Věc : Vyjádření k oznámení záměru „Dálnice D3 „Středočeská“ - stavby 0304 – 0305/I (2. etapa)“ v rámci posuzování vlivů na životní prostředí dle zákona č. 100/2001 Sb., o posuzování vlivů na životní prostředí.

Zájmové sdružení obcí KLID

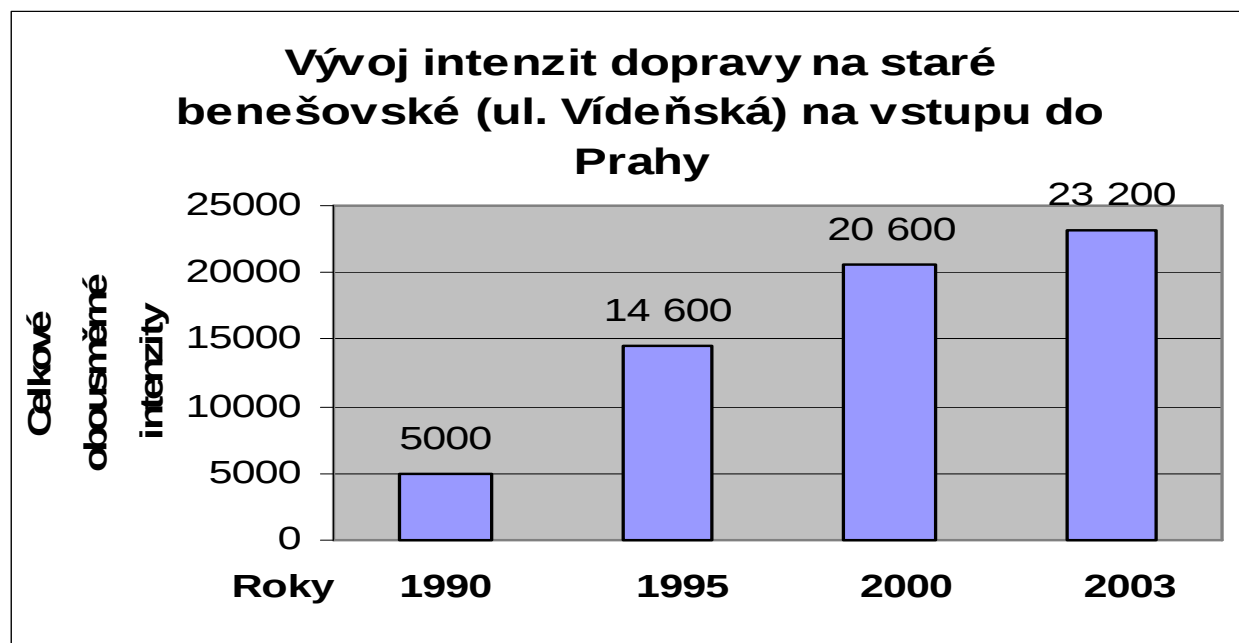
(www.prazskyokruh.com) lze zjistit, že přilehlé úseky SOKP 512 (Vestec-Jesenice-D1) a 513 (Vestec-Lahovice) jsou plánovány jako čtyřpruhové komunikace šířky R 27,5. Pouze zhruba kilometrový úsek části 513 u Jesenice mezi připojením dálnice D3 a odpojením Vesteckého přivaděče je řešen čtyřpruhem s možností výhledové úpravy na profil osmipruhé komunikace. Čtyřpruhový **přivaděč Vestec**, po němž budou z D3 sjíždět vozidla směřující do Prahy, **se napojuje na jedinou radiální komunikaci mezi Vltavou a dálnici D1, na Vídeňskou ulici. Zde je však (bez realizace dalších návazných dopravních staveb, jež ovšem předkládaný záměr nepředpokládá) nejkritičtější místo celého záměru, nutně způsobující neřešitelné dlouhodobé kongesce v oblasti s vysokou hustotou osídlení a tedy vysoce negativní vliv na obyvatelstvo jižního okraje Prahy. Jejich přenášení by vedlo k úplnému rozvratu silniční dopravy v okolí.** Silnice Vídeňská je nemodernizovaná dvoupruhová komunikace, na které byla intenzita dopravy v době přípravy stabilizované varianty dálnice D3 koncem osmdesátých let pod hranicí 5 000 vozidel denně, avšak od té doby dramaticky rostla – každým rokem, na hranici Prahy bylo naměřeno v roce 2003 dle ÚDI 23 200 vozidel denně (viz obrázek; zpracováno z dat ÚDI Praha).

Jestli dochází ke zpomalení vzestupného trendu, pak jen proto, že zatížení komunikace je za hranicí kapacity, každodenně se několik hodin vytvářejí dlouhé pomalu se pohybující kolony vozidel. Dle měření ŘSD byla intenzita dopravy v úseku Jesenice-Vestec v roce 2000 12 009 vozidel denně a v roce 2005 již 19 397. Bohužel v roce 2005 nebyl odděleně měřen úsek Jesenice-Vestec a Vestec-hranice Prahy. Přitom tyto úseky odděluje sběrná komunikace z dvoutisícového Vestce a částí obce Jesenice s intenzitou dopravy 6 000 vozidel denně, většina z nich směřuje po radiále do Prahy, např. při měření v roce 2000 došlo k nárůstu zátěže za touto křižovatkou o 3640 vozidel.
